ASSAINISSEMENT COLLECTIF DE LA COMMUNE DE PLAUDREN

Note technique dans le cadre du PLU

Janvier 2019

COMMUNE DE PLAUDREN

Figure 1 : Charges polluantes admises par la station d'épuration

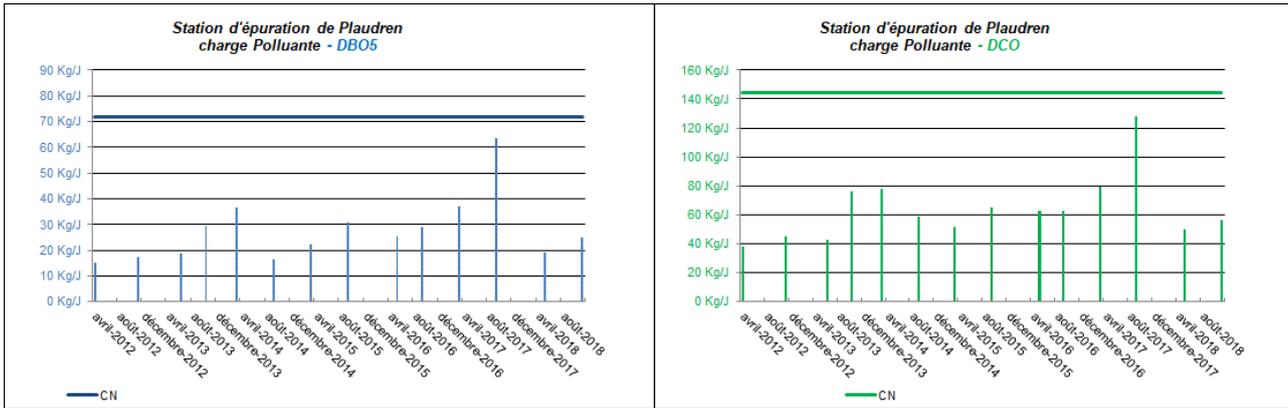
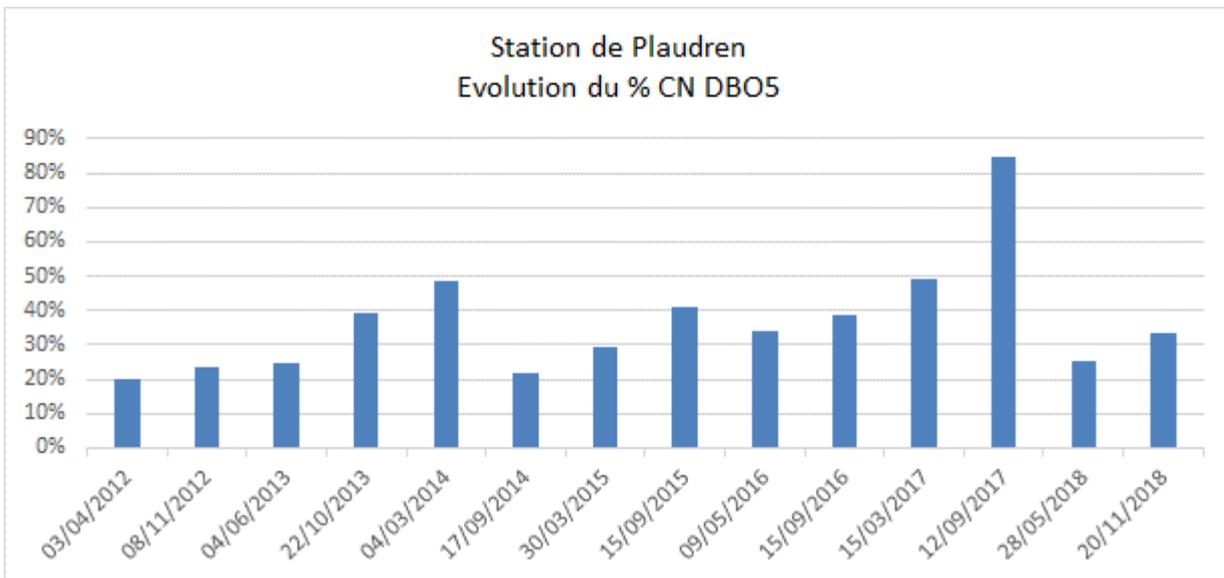
Compte tenu de la charge moyenne et de la charge maximale reçues en 2017, les charges organiques, moyenne et maximale, représenteront 117 % et 135 % de la capacité nominale de la station.

- Une augmentation de la charge organique calculée en 2017 qui amènerait à un dépassement de la capacité organique de traitement de la station d'épuration lors du développement de l'urbanisation prévue par le PLU
- Une non-conformité pour les dépassements des seuils concernant les paramètres MES et NTK (en 2016 et 217)

Ces données mettent en évidence un seul dépassement de la capacité nominale hydraulique sur le bilan du 1 mars 2014. Aucun dépassement de la capacité organique de traitement n'est observé.

Au regard du questionnement de la capacité résiduelle de traitement de la station d'épuration, seul le bilan de pollution du 12 septembre 2017 pose question dans le sens où la charge entrante a été évaluée à près de 85% à 89% de la charge nominale respectivement sur les paramètres DBO₅ et DCO.

En conclusion, la charge observée le 13 septembre 2017 résulte très probablement d'à-coups hydrauliques liés aux eaux pluviales susceptibles d'avoir entraîné des pertes de matières au droit du dégraisseur. Les apports de curages de réseaux ne semblent pas réalistes dans la mesure où les concentrations en MES ne sont pas anormales.

En conséquence nous proposons de ne pas retenir cette charge maximale et ce d'autant plus que les analyses réalisées en 2018 mettent en évidence des taux de charge organique comprises entre 26% et 34% (valeurs cohérentes avec l'ensemble des autres valeurs et la charge maximale de 50% - hormis celle de septembre 2017).

Nous proposons de retenir une charge maximale à 50% de la capacité nominale de la station d'épuration qui correspond également au percentile 95%.

Figure 2 : Qualité des eaux brutes

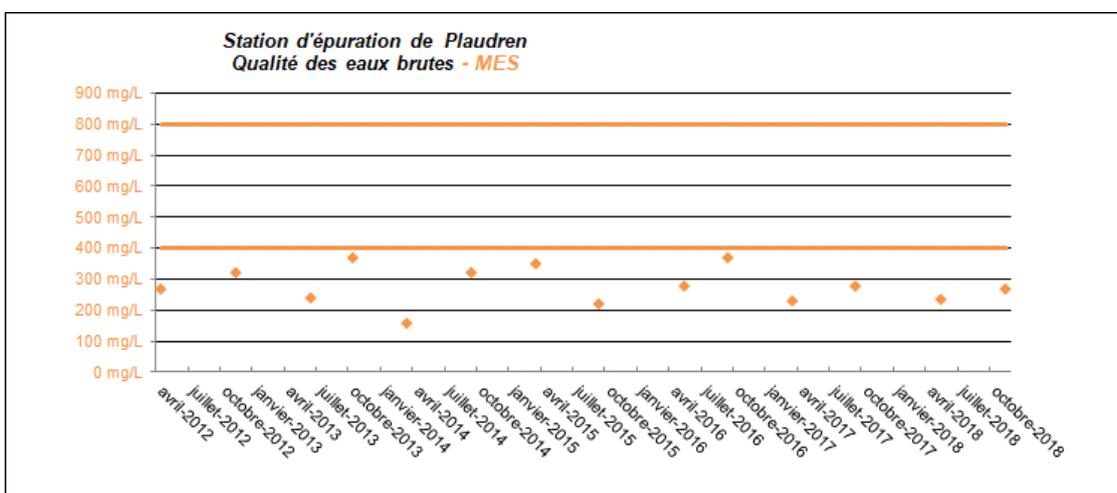
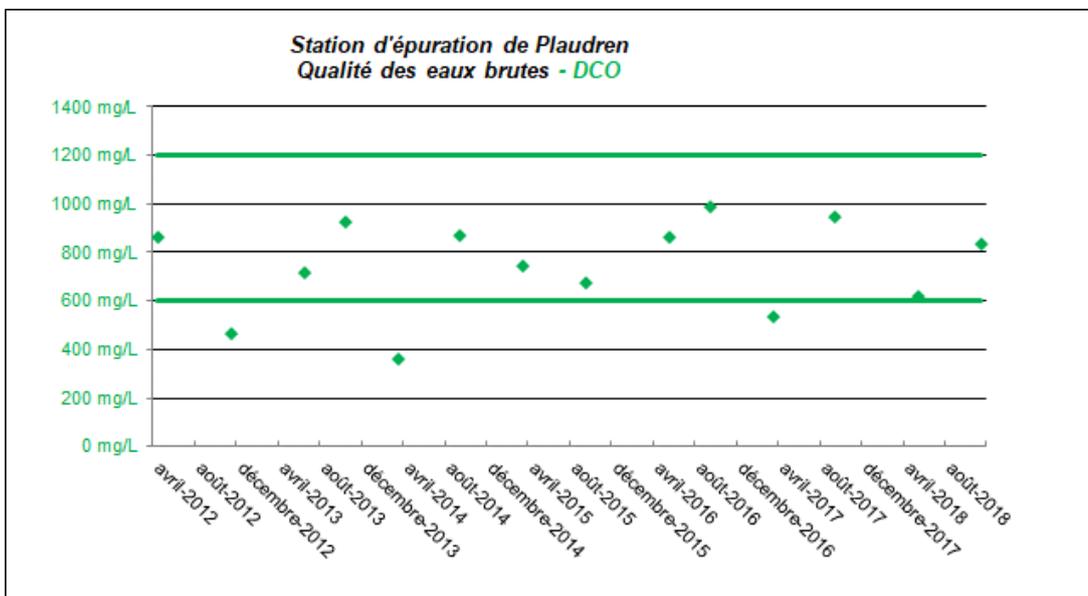
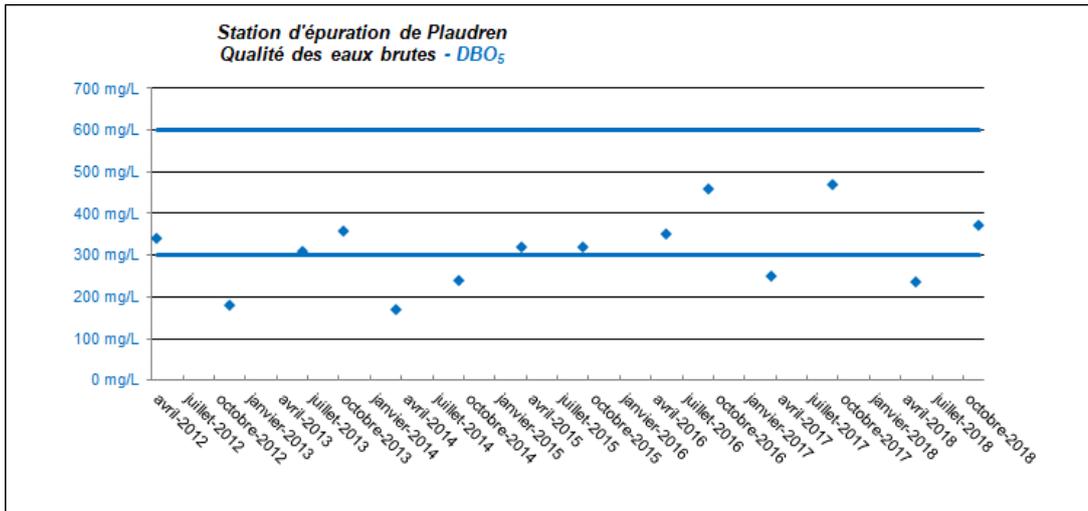
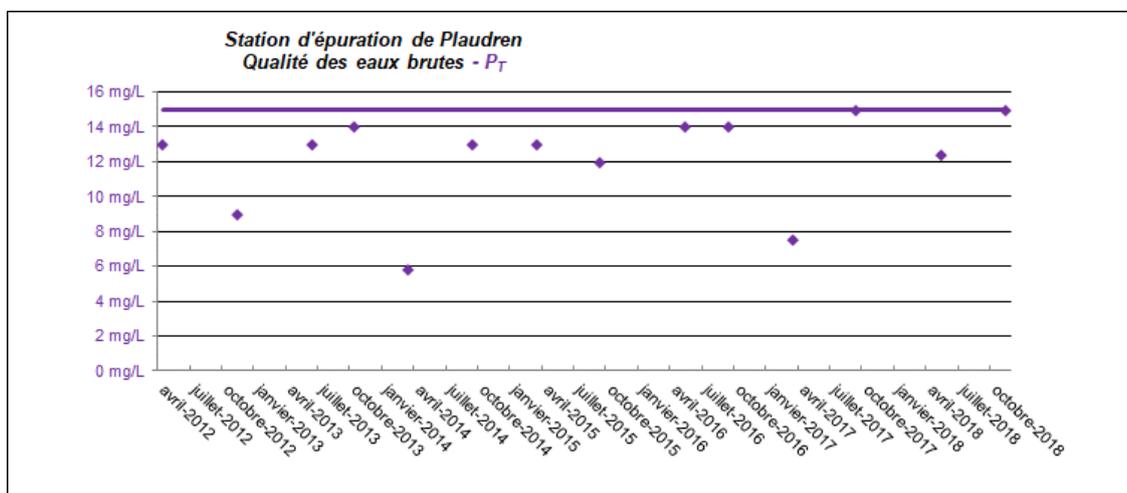
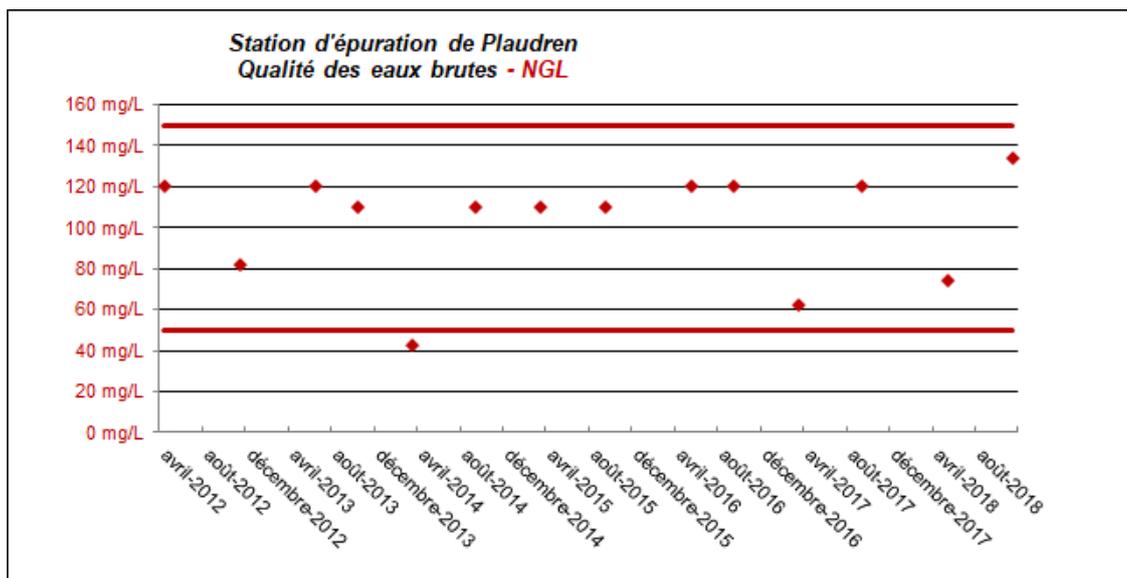
Les résultats de l'autosurveillance du système de traitement au titre de l'année 2017 seront comme en 2016, non conformes localement pour dépassement des seuils concernant les paramètres MES (matière en suspension) et NTK (azote kjeldahl).

Ces données mettent en évidence une qualité d'effluents que l'on caractérise comme étant classique et usuellement rencontrée en milieu rural. On ne note aucune valeur que nous pourrions qualifier d'aberrante. On peut noter cependant que toutes les valeurs de charges organiques reçues sont inférieures à 50 % de la capacité nominale de la station, excepté celle du 12 septembre 2017 qui est à plus de 88 % de la capacité nominale de la station ». Cette tendance d'augmentation de charge mesurée sur une seule journée de mesure en septembre 2017 n'est pas confirmée au regard des 2 mesures réalisées en 2018.

Les analyses effectuées en 2018 font apparaitre une situation similaire à celle observées depuis 2012, ne confirmant pas le bilan de septembre 2017.
